REGULERINGSPLAN FOR CAMPUS ÅS

Endringer etter offentlig ettersyn

25. mai 2012

PG CAMPUS ÅS

Figur 6-1 Utskrift av kommunens plandatabase. Det lille uregulerte hvite arealet mellom reguleringsplan for Ås kirke og reguleringsplan for Campus Ås ønskes tatt inn i reguleringsplanen

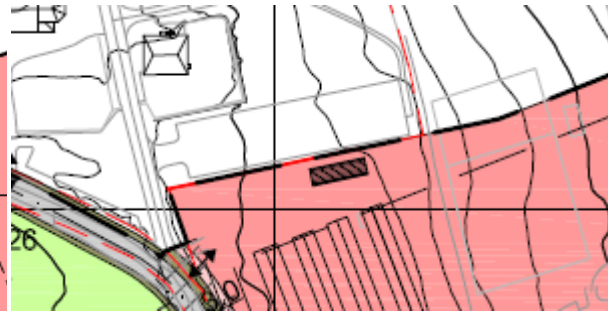
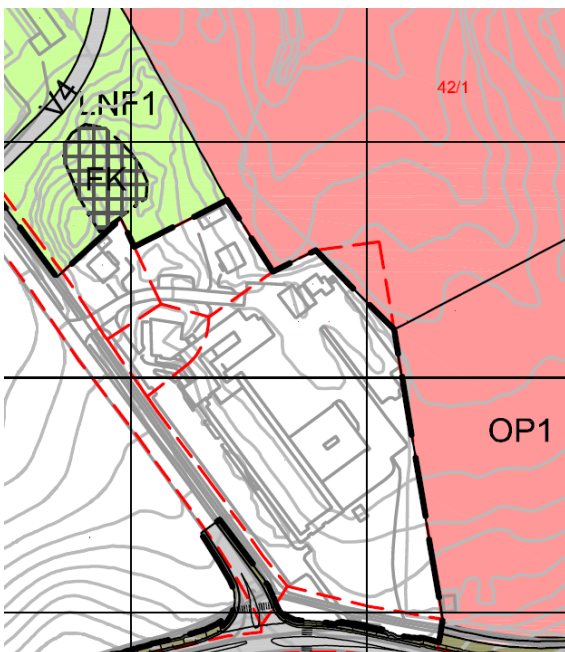
Kommunen har også ønsket å innlemme et lite areal som etter planforslagets avgrensning ble liggende igjen uregulert mellom planforslaget og eksisterende reguleringsplan for Ås kirke. Dette er innlemmet i planforslagets felt OP12, se figur 6-2.

Figur 6-2 Planområdet er utvidet slik at det uregulerte området nå er omfattet av OP12

Figur 6-3 Planavgrensning på plankart til offentlig ettersyn

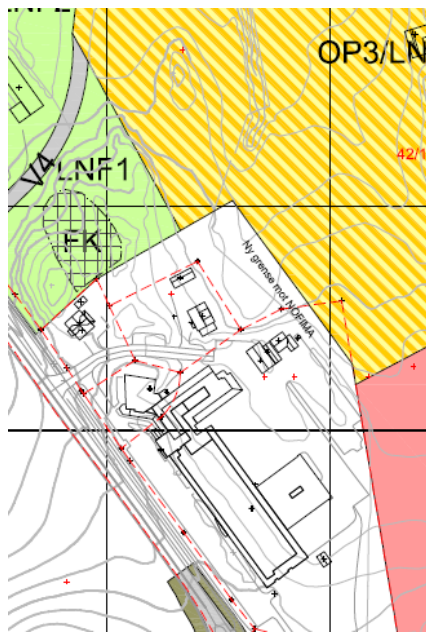
Planavgrensningen er også endret noe ved NOFIMA. Det har pågått makeskifte og endring av eiendomsforhold ved NOFIMA. Det viste seg at parkeringsplassen som er anlagt ved NOFIMA ble liggende på felt OP5. Planavgrensningen er nå endret slik at NOFIMAs parkeringsplass ikke ligger innenfor Campus Ås planens planområdet, se figur 6-4.

Figur 6-4 Planavgrensning på revidert planforslag

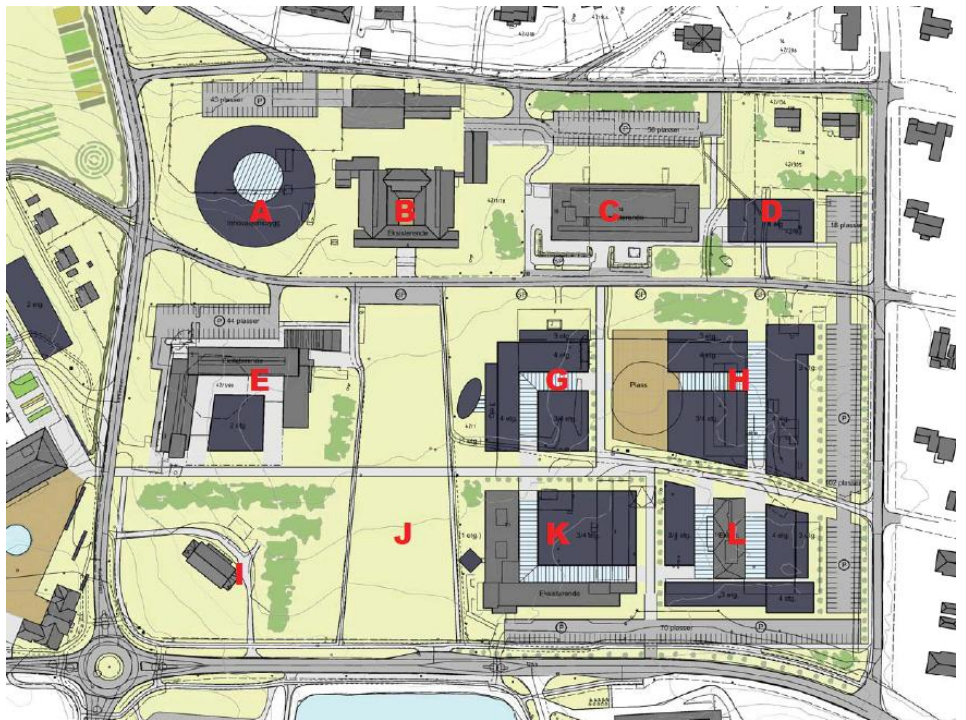
Veiføringen til Arboretveien opp mot Syverudveien er noe justert, slik at veien blir liggende i tråd med dagens situasjon og slik at høyspentledning ikke berøres.

Figur 6-8 Snitt. Vi ser området fra sør, i midten alleen, til venstre felt OP13, til høyre felt OP14.

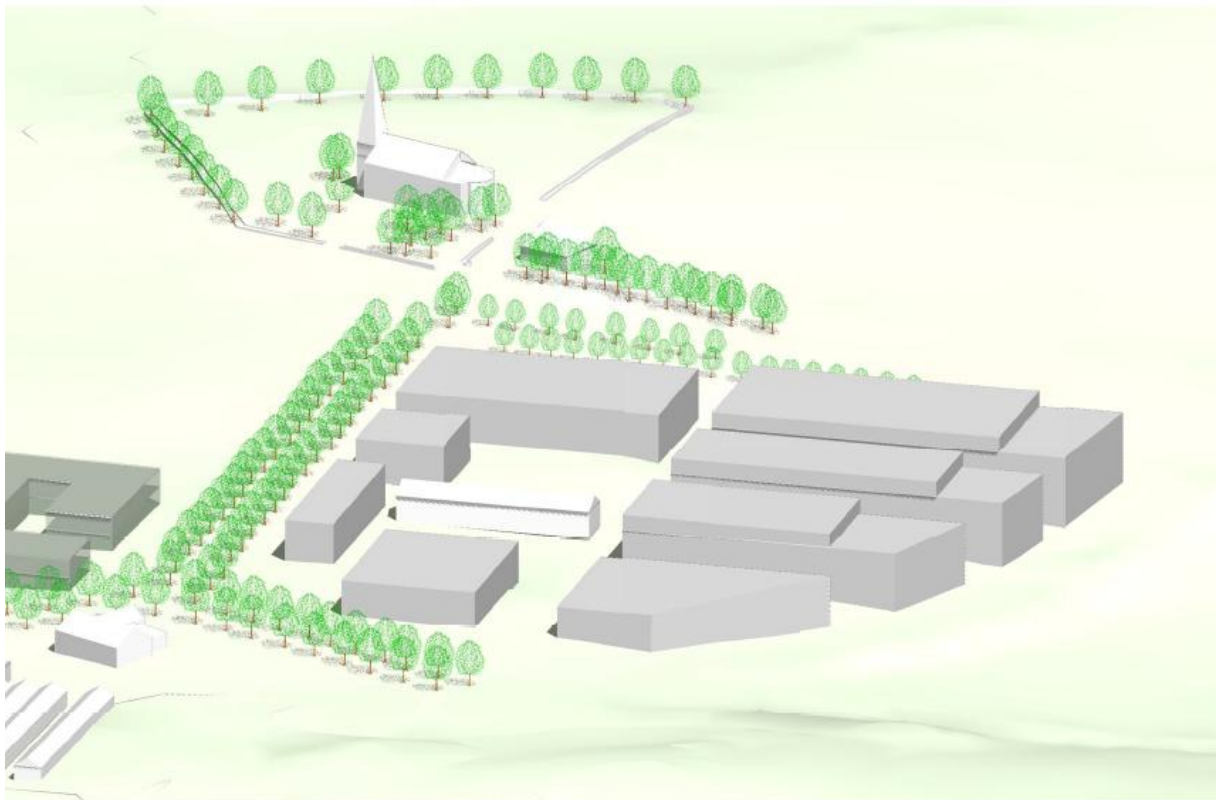
For å kunne ta tilstrekkelig hensyn til det sårbare og viktige landskapsrommet rundt Ås kirke, og samtidig gi rom for å etablere BIOKLIMA-senteret, er bebyggelsen trukket lenger øst innen feltet, mot Kongeveien. Terrenget faller mot Kongeveien. Dette er illustrert på figuren under.

Figur 6-10 Ensidig busslomme på planforslag til offentlig ettersyn

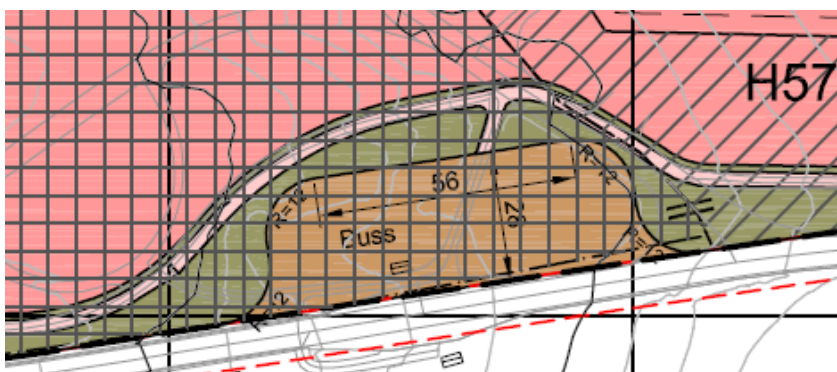
I planforslaget som lå ute til offentlig ettersyn var den ensidige busslommen mindre enn den som er lagt inn i revidert planforslag. Vedlegg 2 gir begrunnelser for dette, samt informasjon om prosessen rundt, se figur 6-9 og figur 6-10.

Figur 6-11 Ensidig busslomme på revidert planforslag

Figur 6-12 Løsning på reguleringsplan til offentlig ettersyn

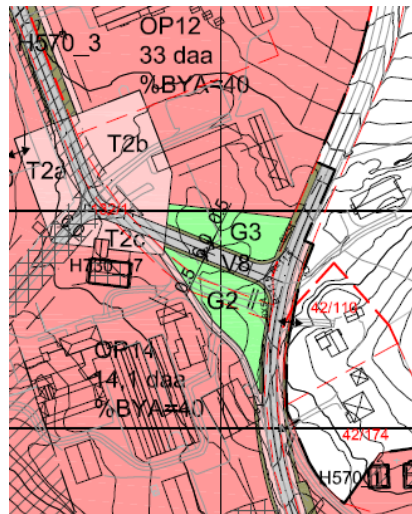
Som en følge av kommunens tilbakemeldinger er planløsning i dette krysset noe endret.

Kommunen er opptatt av at Syverudveien skal oppfattes som den opplagte hovedadkomst til kirken. Sikten mot trealleen skal beholdes, og samtidig skal torget T2 utformes slik at det ikke har preg av et privat areal. Planforslaget er endret i tråd med kommunens ønsker:

- Avkjøring mot V8 Syverudveien i krysset mot Kirkeveien/Kongeveien er noe rettet opp forhold til på plan til offentlig ettersyn. Avkjøringen går nå 90 grader på Kirkeveien/Kongeveien.
- Dagens gangvei skal reguleres inn opp til Torget som gs-vei.
- Mellom dagens gangvei og ny adkomstvei V8 skal det legges inn park (G2a, G2b).

Figur 6-13 Løsning på revidert planforslag
